**Avis de la Mission régionale d'autorité environnementale  
de la région Nouvelle-Aquitaine sur  
un projet de centrale photovoltaïque au sol de 5,8 ha  
sur la commune du Temple-sur-Lot (47)**

n°MRAe 2020APNA47

dossier P-2020-9551

Figure 20 : Projet 2018

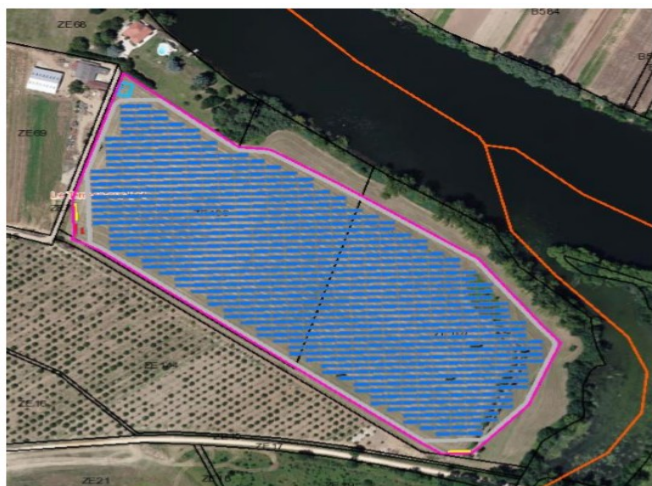
Le porteur de projet a notamment modifié substantiellement l'emprise<sup>2</sup> du projet qui passe de 10,3 ha à 5,8 ha. Cette modification permet une implantation sur le site retenu respectant de façon plus importante les enjeux environnementaux.
